Commune de Chevannes

PLAN LOCAL D'URBANISME (PLU)

DOSSIER DE MISE EN COMPATIBILITE DU PLU

1.1 Additif au rapport de présentation

Extrait OAP projetée

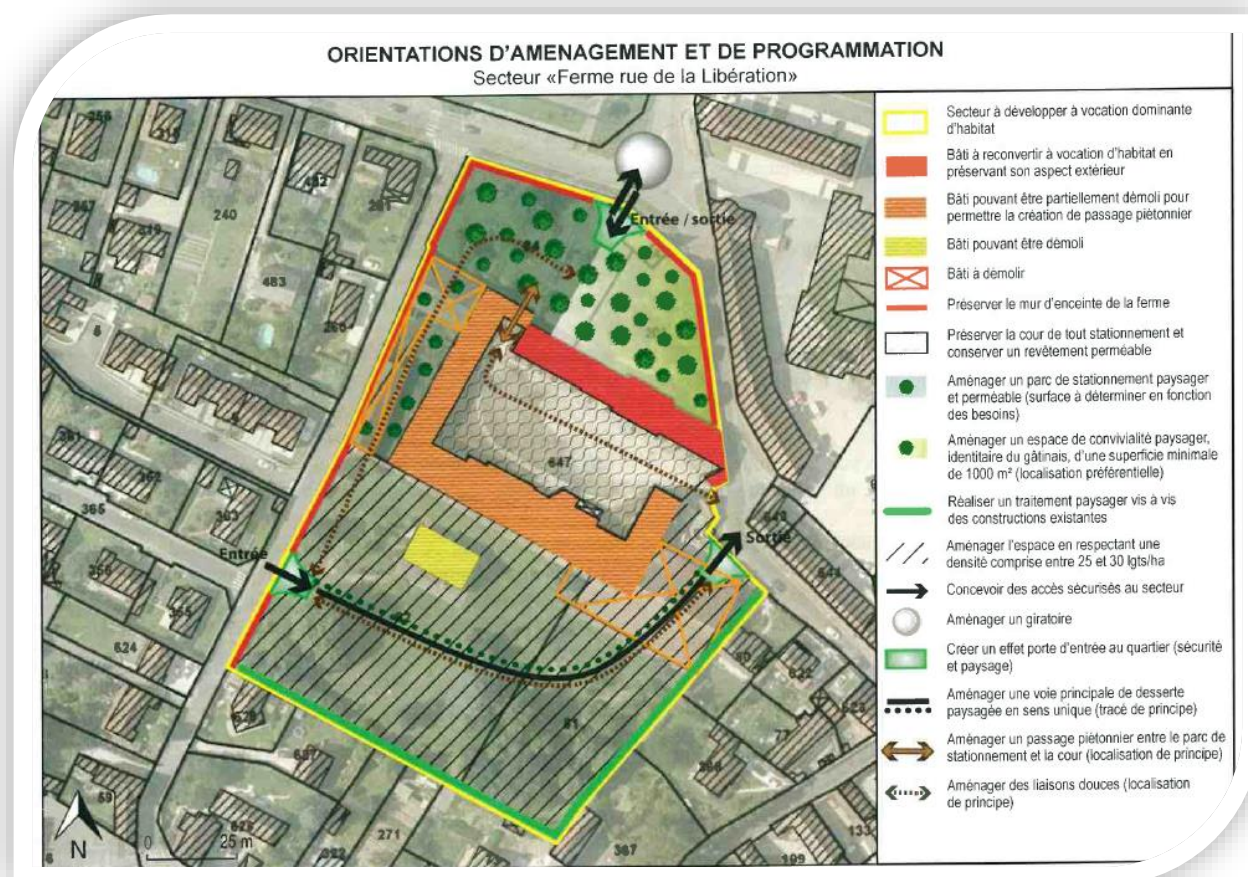
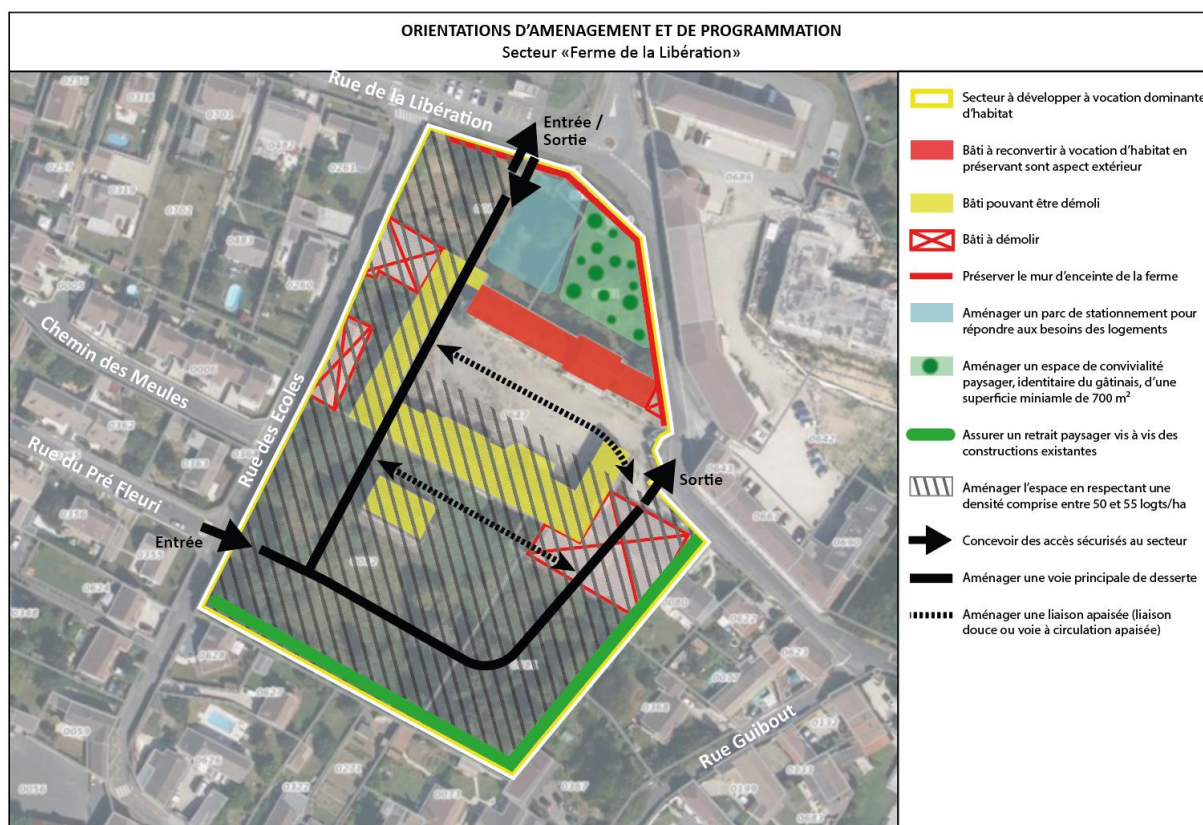
L'OAP du secteur « Ferme rue de la Libération » est modifiée dans le cadre de la présente mise en compatibilité du PLU.

Les éléments patrimoniaux protégés de l'OAP évoluent par rapport à l'OAP applicable ; certains éléments sont supprimés afin de mettre en œuvre ce projet. Le bâti « à reconvertir à vocation d'habitat » est maintenu et fera l'objet d'une valorisation. La trame « Bâti pouvant être partiellement démoli » est remplacée par « bâti pouvant être démoli » afin de permettre une plus grande souplesse au projet pour ce bâti d'un moindre intérêt architectural et patrimonial. Le mur d'enceinte de la ferme est ponctuellement démoli pour, d'une part, permettre l'élargissement de la rue des écoles et d'autre part, permettre l'ouverture du site sur le cœur du bourg.

Une partie de la cour de ferme existante sera maintenue afin de créer du lien entre le logis du corps de ferme maintenu et le nouveau secteur d'habitat collectif en face. Il s'agira d'un espace dédié au piéton.

Plan de zonage projeté

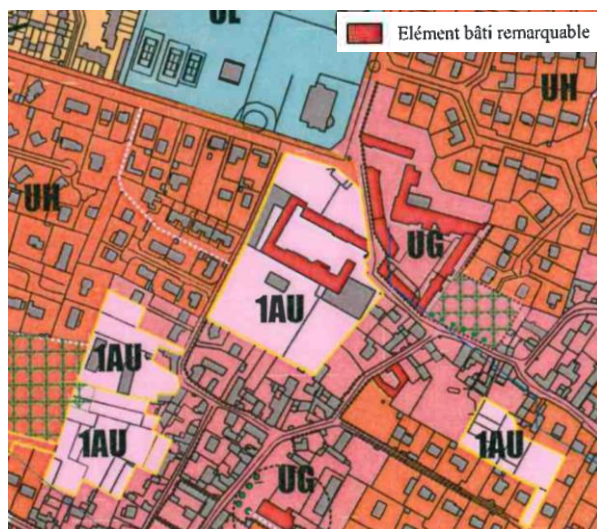
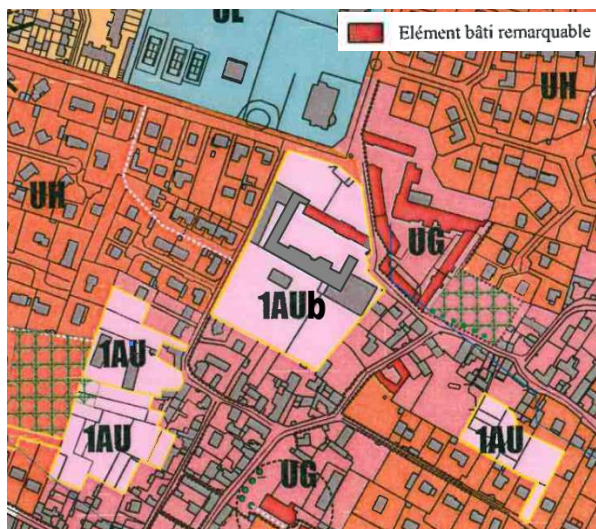
Un secteur spécifique est 1AUb est créé sur le secteur concerné par la mise en compatibilité du PLU. Le site était déjà classé en zone à urbaniser 1AU. Cette modification a pour objectif d'adapter le règlement aux enjeux spécifiques du secteur et au projet d'aménagement.

L'ensemble du corps de ferme était protégé au titre du L.151-19 du Code de l'urbanisme. Or, seul le logis présente véritablement des caractéristiques architecturales remarquables et devra être préservé.

Suppression de la protection au titre du L.151-19 sur une partie des bâtiments de la ferme.
